10. Änderung des Flächennutzungsplanes und Bebauungsplan Nr. 113 „Röderfeld“; Stadtteil Obermelsungen
 Beteiligung nach § 3 Abs. 1 und § 4 Abs. 1 BauGB zum Vorentwurf
 Auswertung der Stellungnahmen

10. Änd. FNP und
B-Plan Nr. 113 "Röderfeld"

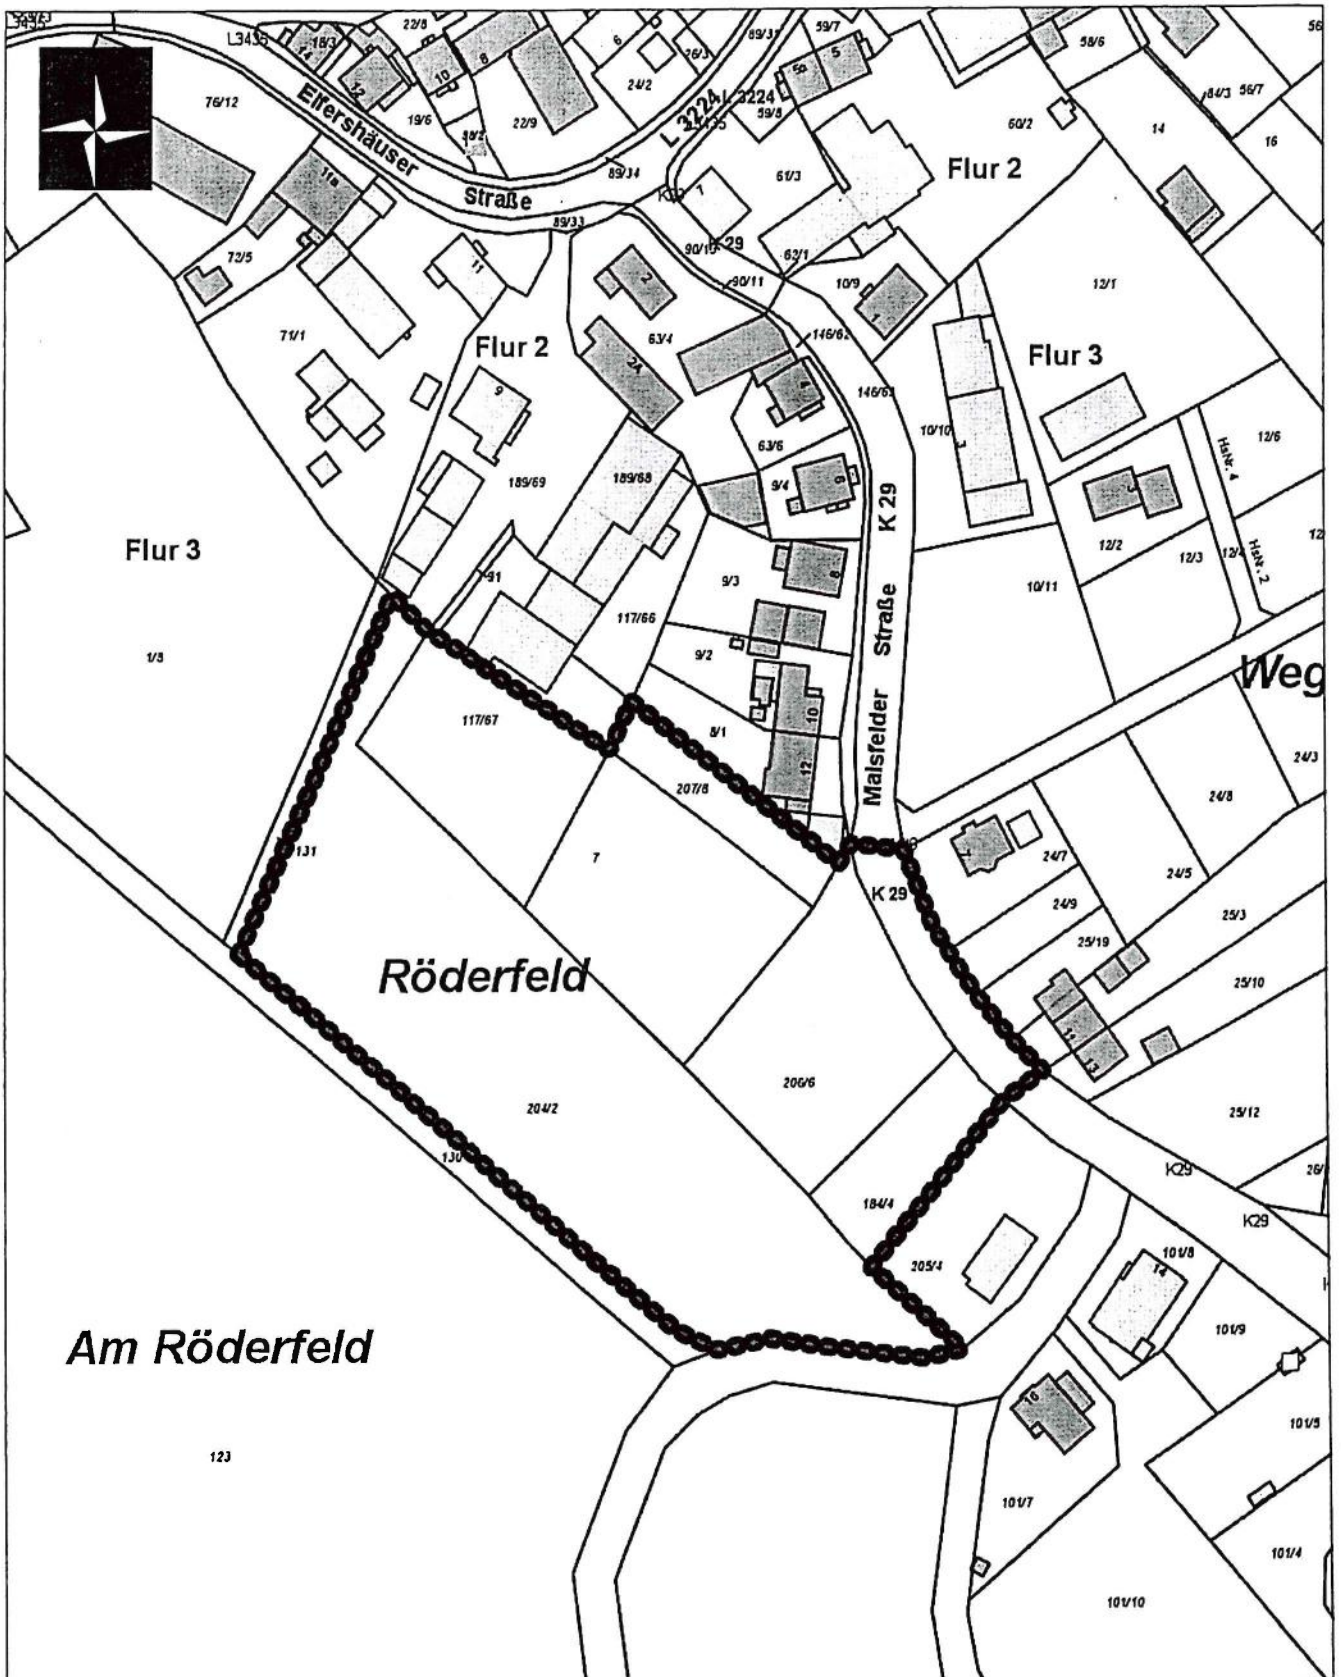
<p>Wir bitten um entsprechende Beachtung. In der Begründung unter Kap. 2.2 auf Seite 7 wird die Breite des festgesetzten Pflanzstreifens mit 5 m angegeben. Die Planzeichnung weist hier allerdings Breiten zwischen 11 und 13 m auf. Zur Vermeidung von Widersprüchen zwischen Planzeichnung und Begründung bitten wir um entsprechende Anpassung der Begründung.</p>	
--	--	--

26.	<p>Kreisausschuss des SEK – Untere Naturschutzbehörde F-Plan: Zunächst vielen Dank für die gewährte Fristverlängerung zur Abgabe unserer Stellungnahme zu o.g. Bauleitplanverfahren der Stadt Melsungen. Nachfolgend übersenden wir Ihnen die Anregungen und Hinweise der Unteren Naturschutzbehörde des Schwalm-Eder-Kreises mit der Bitte um Kenntnisnahme und Beachtung im weiteren Planverfahren. Aus den von uns in der Bauleitplanung zu vertretenden Belangen des Naturschutzes und der Landschaftspflege nehmen wir zu o.g. Maßnahme wie folgt Stellung: 1. Naturdenkmal gemäß § 28 Bundesnaturschutzgesetz (BNatSchG) Innerhalb des Geltungsbereiches der 10. Änderung des Flächennutzungsplanes befindet sich auf dem Grundstück Gemarkung Obermelsungen, Flur 3, Flurstück 184/4 im Randbereich zur Kreisstraße K 29 (Malsfelder Straße) eine als Naturdenkmal ausgewiesene Eiche (ND 634.262). Gemäß der Anlage zur Verordnung zum Schutze der Naturdenkmale im Schwalm-Eder-Kreis in Verbindung mit § 28 BNatSchG sind die Beseitigung des Naturdenkmales sowie alle Handlungen, die zu einer Zerstörung, Beschädigung, Veränderung oder nachhaltigen Störung des Naturdenkmals oder seiner geschützten Umgebung führen können, verboten. Wir bitten um entsprechende Berücksichtigung bei der Umsetzung der Planung. 2. Biotopschutz gem. § 30 Bundesnaturschutzgesetz (BNatSchG) Belange des Biotopschutzes sind nach derzeitigem Kenntnisstand</p>	<p>Beschlussvorschlag: Wird zur Kenntnis genommen. Das Naturdenkmal (ND 634.262) bleibt erhalten. Die in der artenschutzrechtlichen Einschätzung vorgeschlagenen Maßnahmen werden umgesetzt. Aufgrund der Reduzierung der Baufläche auf max. 4 Bauplätzen erfolgt eine erneute Betrachtung sowie eine neue Eingriffs- und Ausgleichsbilanzierung. Der Hinweis in Bezug auf den Pflanzstreifen wird berücksichtigt; es erfolgt eine entsprechende Änderung bzw. Anpassung.</p>
